工程指示 / 要求簡箋 ENGINEER INSTRUCTIONS(E.I.)

工程指示編號:	EI- 9168	修改版本:	J
	HK- 0966		
工程編號:	J 861	工程名稱:	己連拿利
收件人:	生統/技術部	發件人:	細佬
工程項目:	幕牆/後裝窗施工圖更新	日期:	10/12/2025

內容:	給技術部: 幕牆施工圖更新, 請修改相關的加工圖。 備注: 大明12月09日通知, 修改12樓頂近軸線2和軸線8 CAD文件在以下位置 J:\midi_sharepoint\Public\to_china\謝永林\J861\EI9168J_HK0966_CAD
完成上列要求日期:	24/12/2025

圖號3001，位置12樓頂

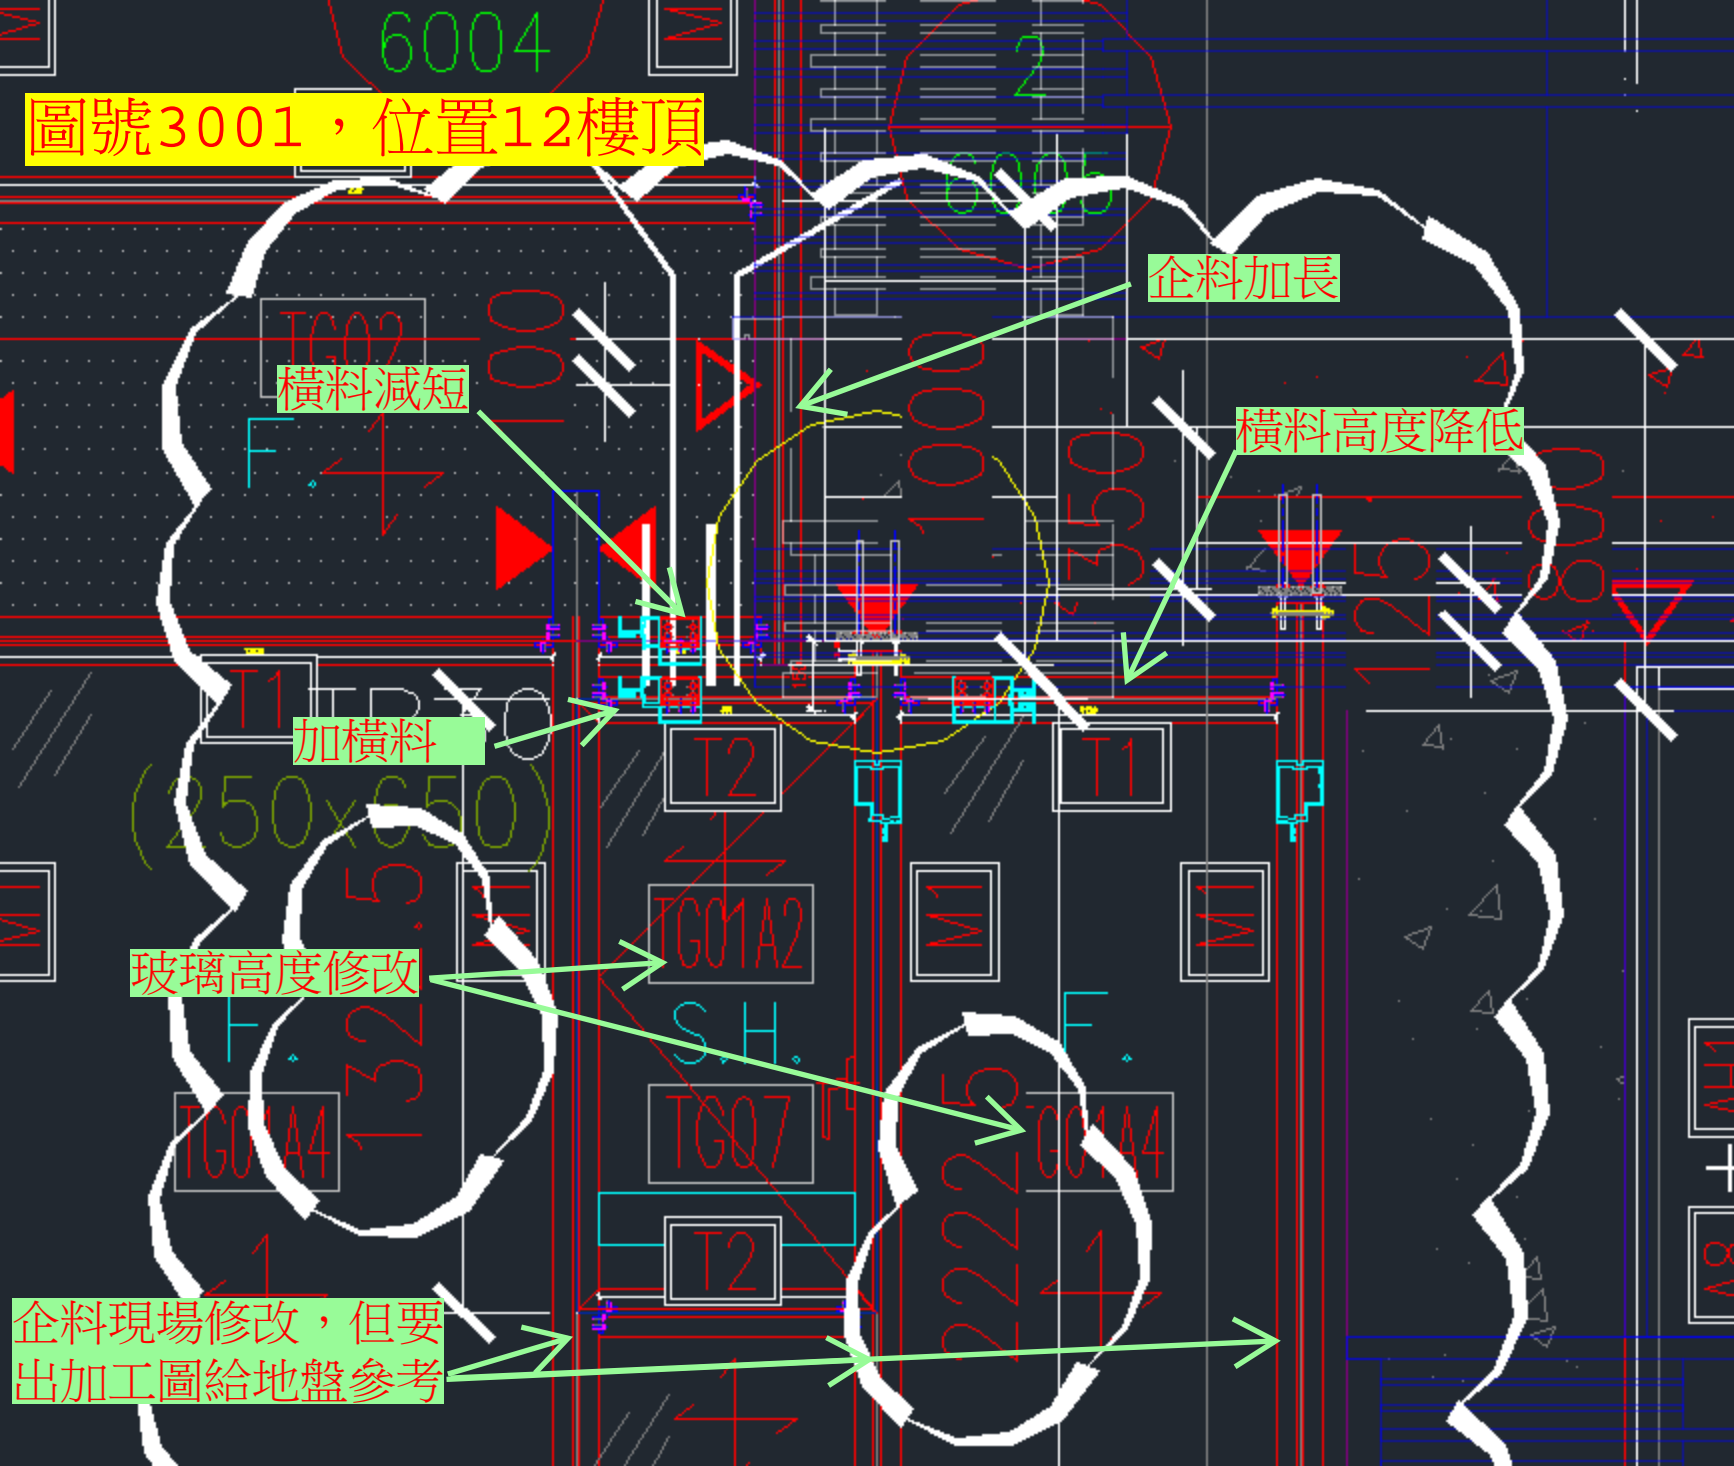
橫料減短

企料加長

橫料高度降低

加橫料

玻璃高度修改

企料現場修改，但要
出加工圖給地盤參考
